Deponiebeiratssitzung am 9.6.2022

Grundwassergefährdung durch die Deponie Grauer Wall:

Referentin: Dr. Sabine Hanisch, BIKEG

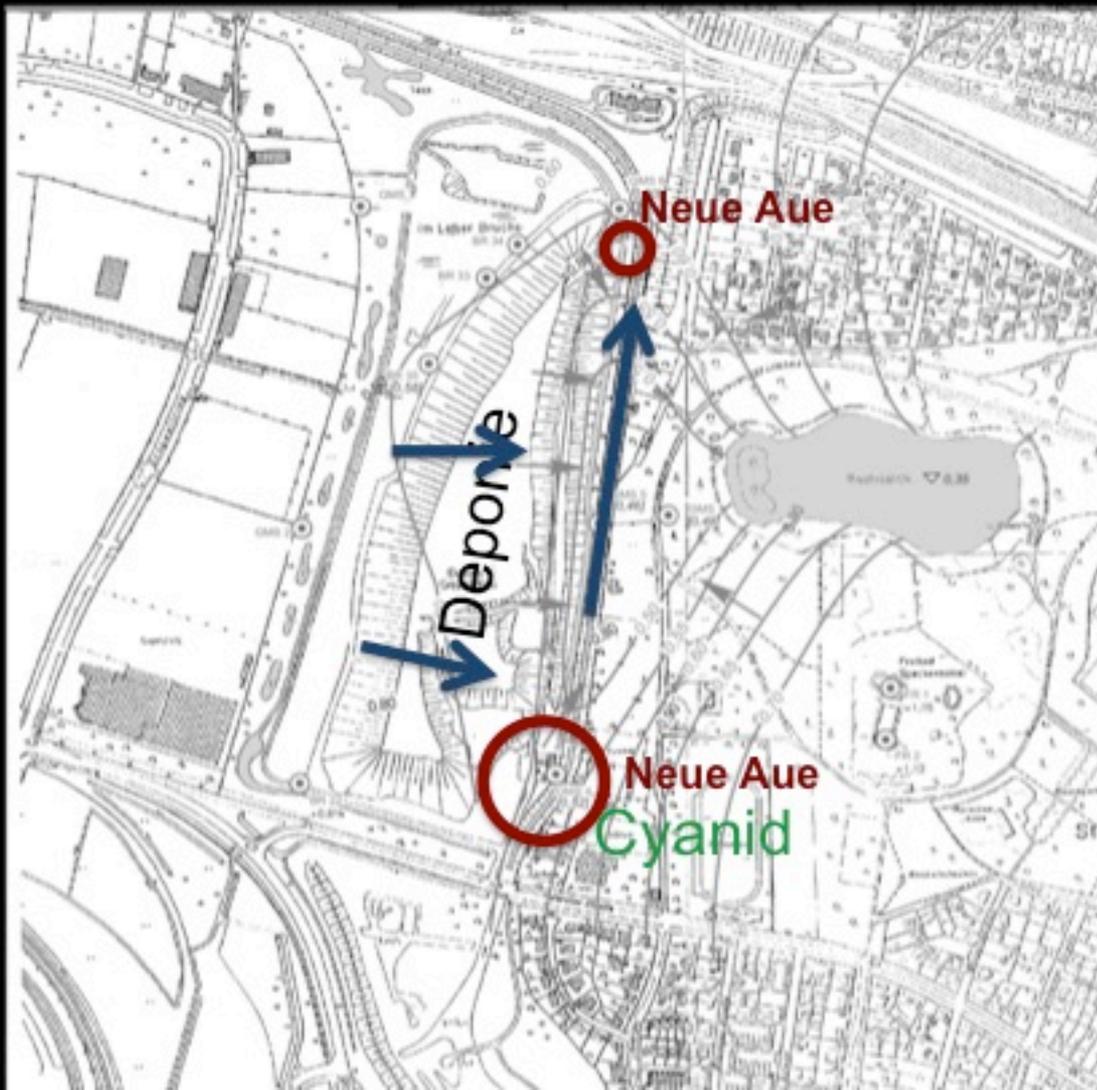
"..... in der Nähe der Grundwassermessstelle GMS4, ist 2014 im Wasser der neuen Aue ein Messwert oberhalb der Nachweisgrenze ermittelt worden, der aber sicher nicht auf einen Einfluss der Deponie zurückzuführen ist, da er im Oberstrombereich ermittelt wurde."

Die Neue Aue ist kein Fluss!

Bild 5 Schichtaufbau der Deponiebasis an der Ostflanke (Rammkernsondierungen 8 bis 15 (aus [U5]))

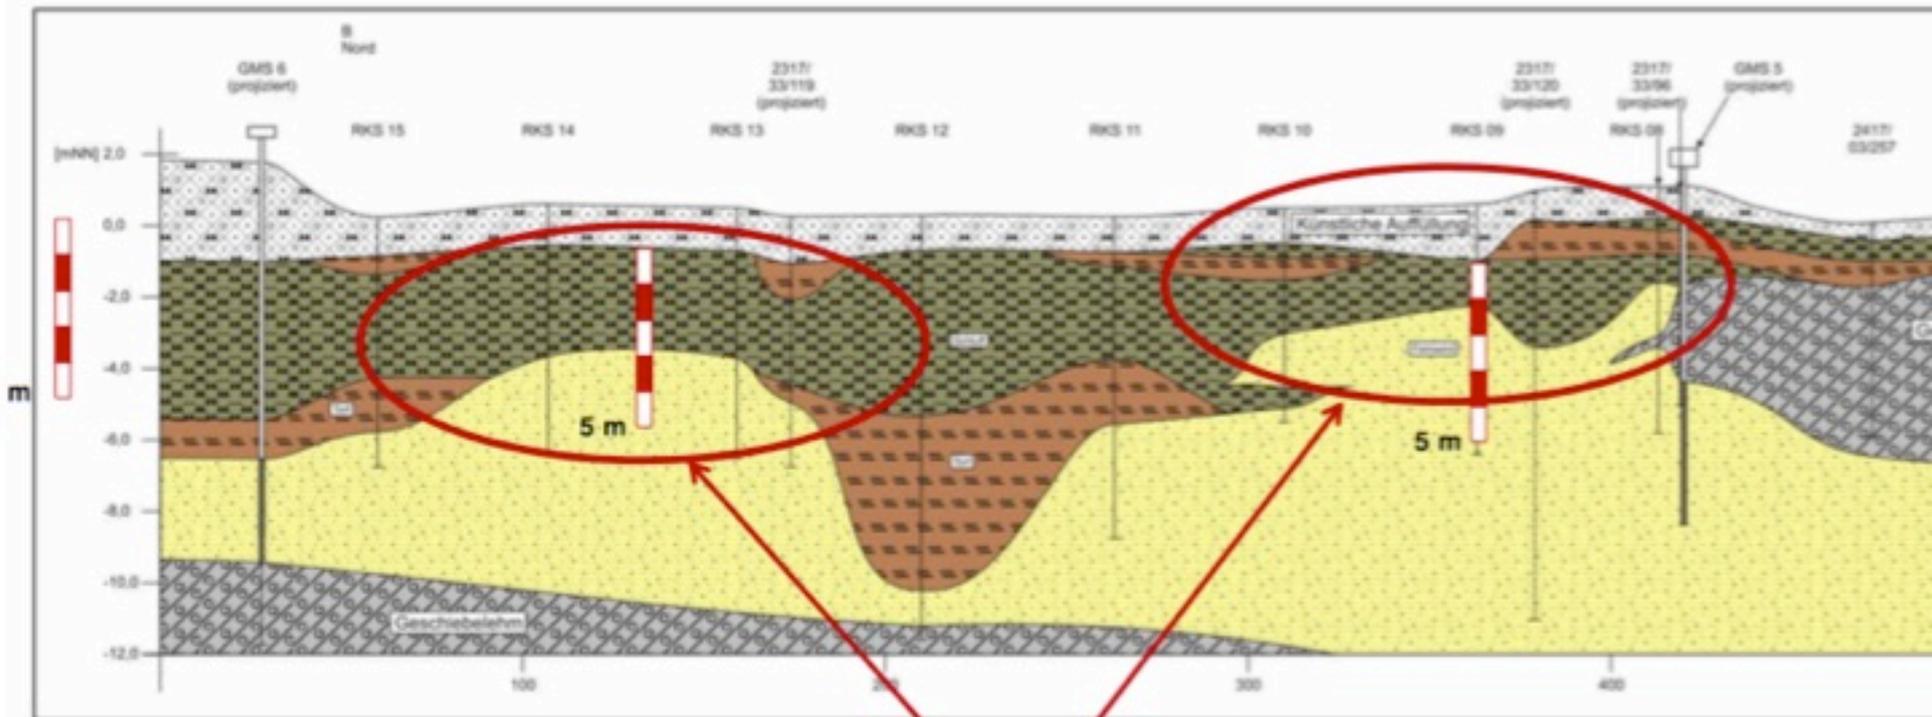
Gesetzlich vorgeschriebene Mindestmächtigkeit der geologischen Barriere wird auch im mittleren Teil teilweise nicht erreicht.

**Geologische Barriere aus Schluff und Torf < 5 m**

Pegel Ringgraben, Fotos vom 26.02.2014

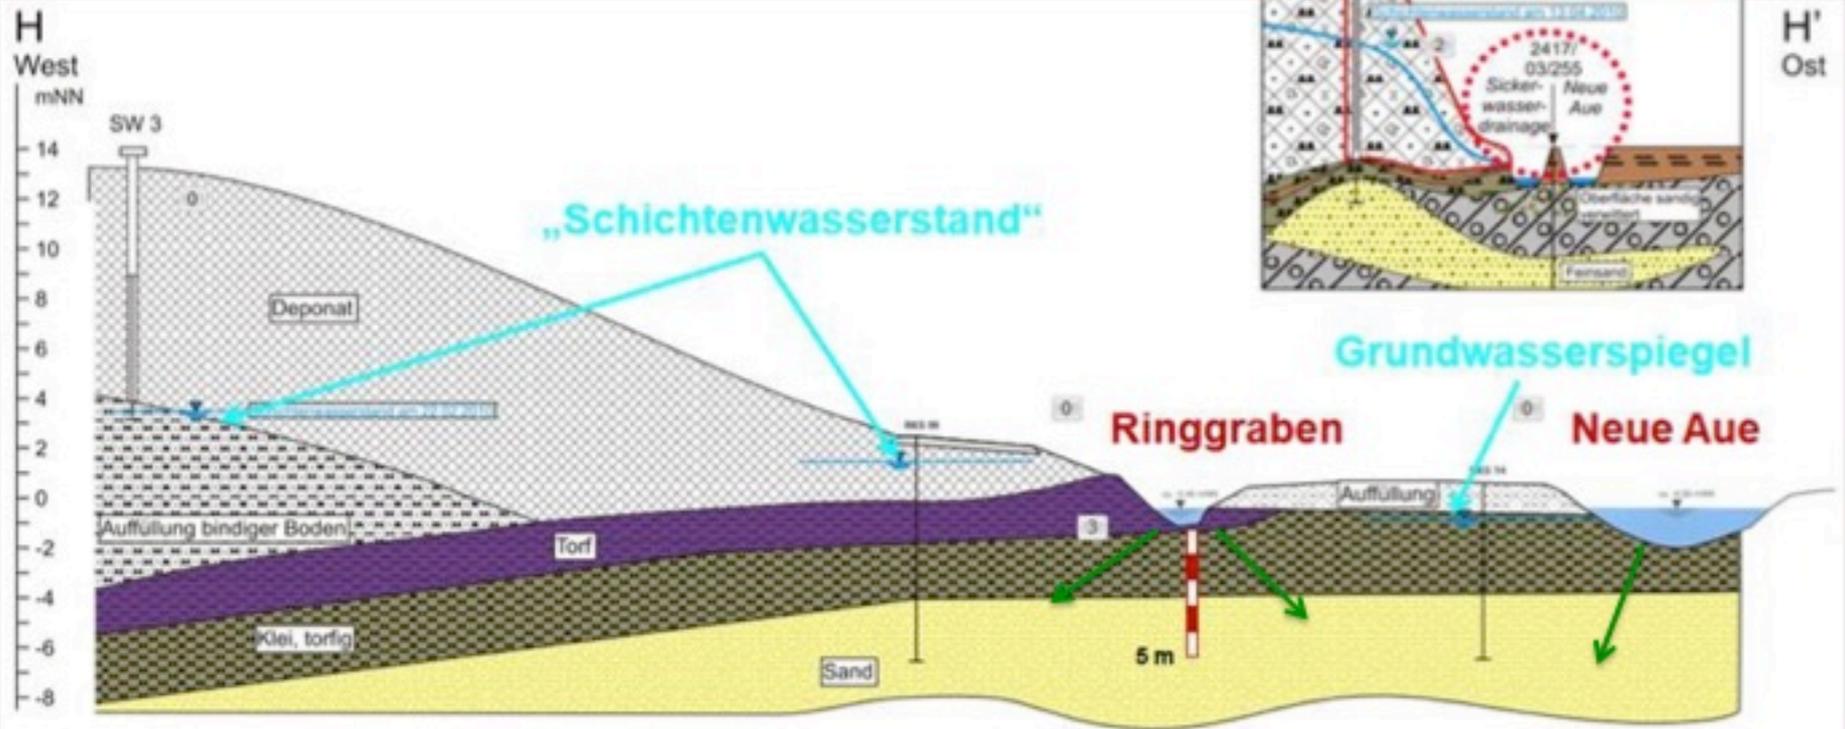
Verstoß gegen die Deponieverordnung:

Der Sickerwassergraben ist zum Grundwasser nicht abgedichtet und schneidet zusätzlich in die geologische Barriere ein. Der Sickerwassergraben ("Ringgraben", "Fangegraben") weist nicht das geforderte Gefälle auf.

Nur das, was nicht schon vorher in den Untergrund versickert ist, erreicht die Kanalisation!

Profilschnitt H – H'

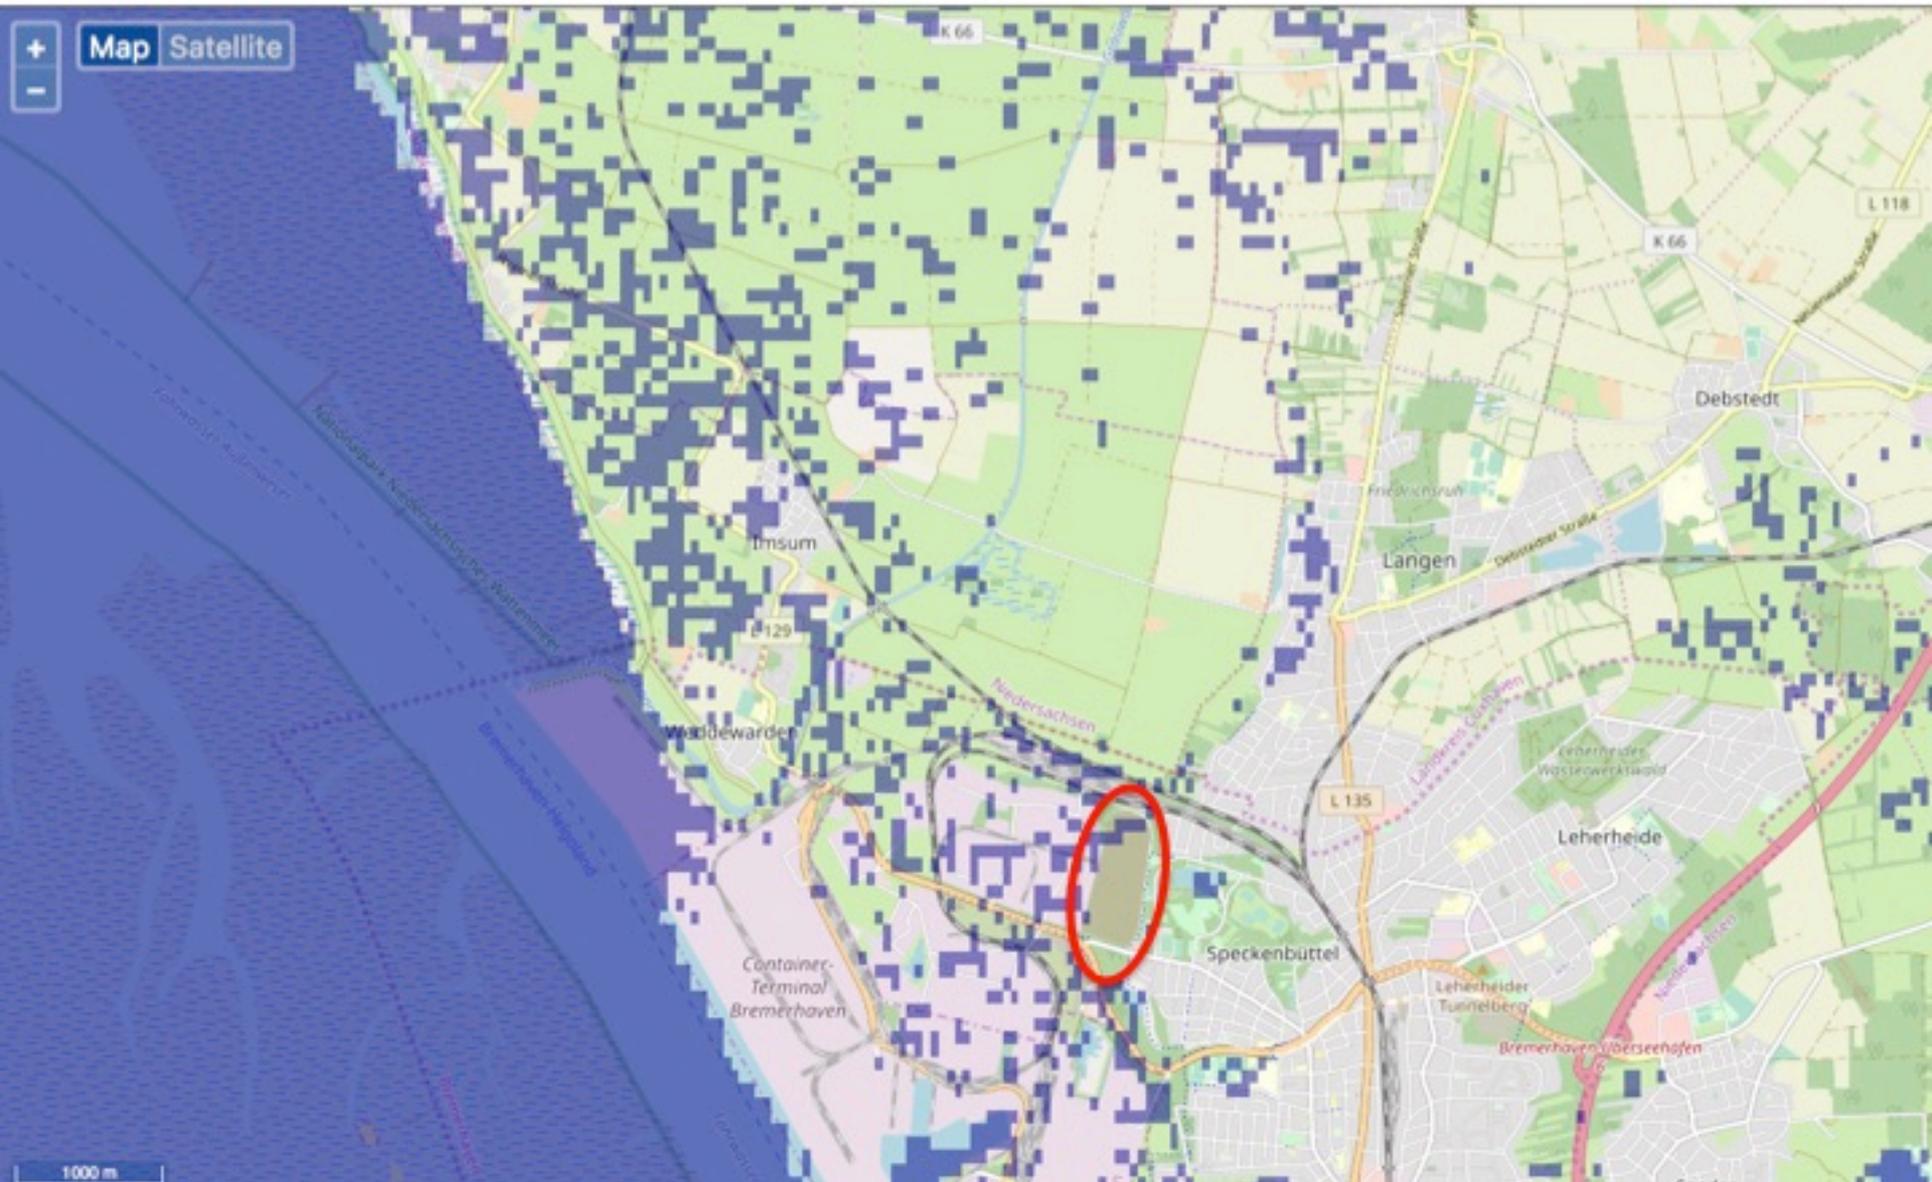
→ Sickerwasser DK III in Ringgraben ohne Dichtung, mit geologischer Barriere < 3 m und im Grundwasser!

Eine Sondermülldeponie an der heterogenen Grenze zwischen Marsch und Geest mit nicht ausreichenden Sicherheitssystemen zum Schutz des Grundwassers ist nach Deponieverordnung illegal.
